Številka: 3505-24/2008-63
16. septembra 2009

AMANDMA

k 2. členu »Predloga Odloka o spremembah in dopolnitvah Odloka o prostorskih ureditvenih pogojih za območje urejanja CR1/17 Kongresni trg ter dele območij urejanja CT2 Wolfova ulica – Trg osvoboditve in CT10 Slovenska cesta« se glasi:

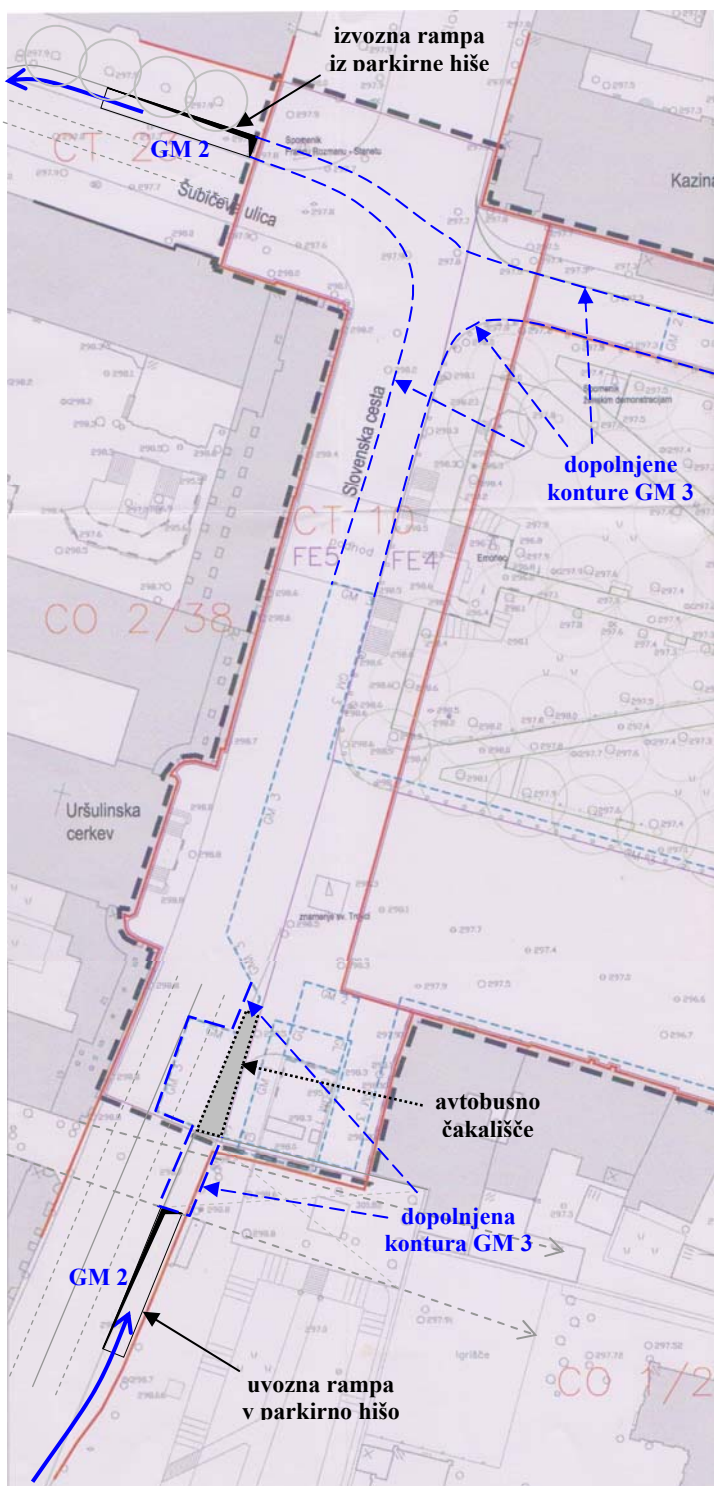
Novi grafični prikazi iz 2. člena se korigirajo tako, da skladno priloženi grafiki vključijo uvozno rampo v parkirno-garažno hišo iz južne smeri Slovenske ceste in izvozno rampo na Šubičevo ulico proti zahodu od spomenika Francu Rozmanu – Stanetu ter posledične spremembe gradbenih mej G2 oz. G3 in korekcije meje ureditvenega območja (območja PUP).

Na osnovi predhodnih študij in zahtev Četrtna skupnosti Center je optimalen uvoz s Slovenske ceste in izvoz po Šubičevi ulici v okviru vsakega prometnega režima. Križišču Slovenske in Šubičeve se sistem izogne.

Uvozna klančina je locirana na obstoječem postajališču BUS pri Šumiju (pod previsnimi nadstropji) s potencialom dovoza v drugo klet pod temelji severnih vrat Emone, izvezna klančina pa na obstoječem parkirališču TAXI pri Konzorciju, obe sta locirani izven obstoječih (in bodočih) voznih pasov cestnišč, kolesarskih stez in/ali intervencijskih poti.

Notranji garažni prometni tokovi se zmanjšajo na optimalni minimum. Izvoz je lahko tako preko (pod) FE 5, kot preko FE 6. Na garažno hišo se pod terenom navežejo garaže Šumi, Južni trg in lastniške kleti na obrobju.

Interna rampa kompleksa Šumi postane nepotrebna, sprost se čez 1500 m2 novih uporabnih površin v pritličju in obeh kletih.
